CONCEPTO TÉCNICO DE REVISIÓN DE ESTUDIOS DE RESPUESTA DE AMPLIFICACIÓN LOCAL DE ONDAS SÍSMICAS	Código:	GPR-FT-09
		Versión:	03
		Código Documental:

2.1	SOLICITANTE:	JOSÉ JOAQUÍN ÁLVAREZ CURADURÍA URBANA No.4
2.2	PROYECTO:	CERRO DE LOS ALPES
2.3	LOCALIDAD:	1 USAQUEN
2.4	UPZ:	14 USAQUEN
2.5	BARRIO O SECTOR CATASTRAL:	CERROS DE LOS ALPES
2.6	DIRECCIÓN:	CALLE 121 No. 3A - 20
2.7	CHIP:	AAA0101RMHK
2.8	AREA APROX. DEL LOTE:	93798 m ²
2.9	FECHA DE EMISIÓN:	21 DE DICIEMBRE DE 2010
2.10	EJECUTOR DEL ESTUDIO	ESPINOSA Y RESTREPO LTDA.

El presente concepto técnico corresponde a la **segunda revisión** realizada por el Fondo de Prevención y Atención de Emergencias, del informe "Análisis de Microzonificación Local para el Proyecto a construirse en la urbanización Cerros de los Alpes ubicada en la Calle 121 No. 3A – 20 al nor-oriente de Bogotá" elaborado por el Ing. Carlos Restrepo, a construirse en el predio ubicado en la Calle 121 No. 3A - 20 de Bogotá. Este estudio fue radicado el 17 de Noviembre de 2010 mediante oficio 2010ER16249, por el Ing. José Joaquín Álvarez de la Curaduría Urbana No. 4 en cumplimiento a lo estipulado en el Decreto 193 de 2006. Posteriormente, el Ing. Carlos Restrepo

Figura 1. Localización del Proyecto “Cerro de los Alpes”

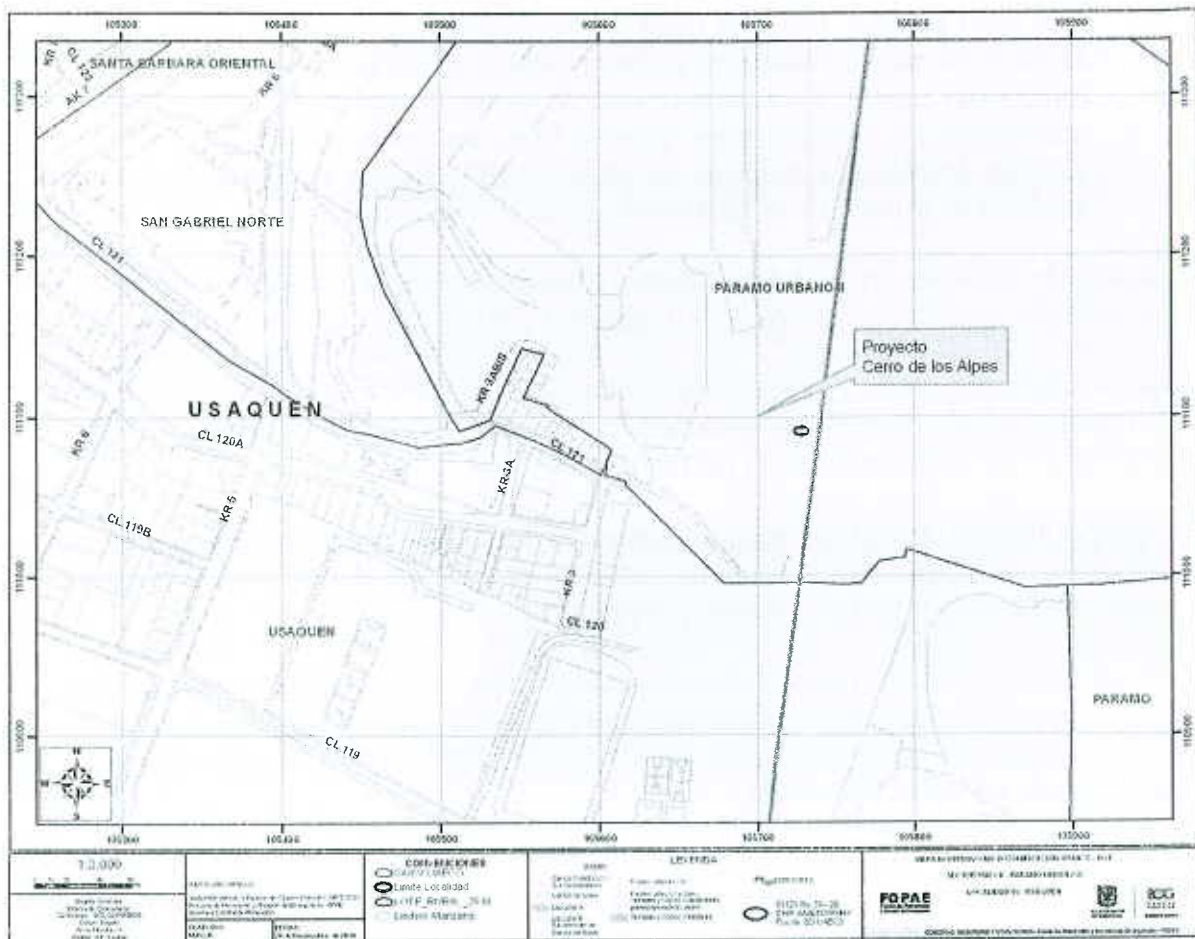
De acuerdo al numeral 1.0 del informe, el proyecto se encuentra localizado en la Zona 1 - Cerros de la microzonificación sísmica de la ciudad, lo cual es consistente con la localización presentada en la Figura 1 del presente concepto. Sin embargo, es importante mencionar que el proyecto se encuentra también en la zona de transición entre la Zona 1 - Cerros y Zona 2 - Piedemonte.

El estudio CUMPLE con este requerimiento.
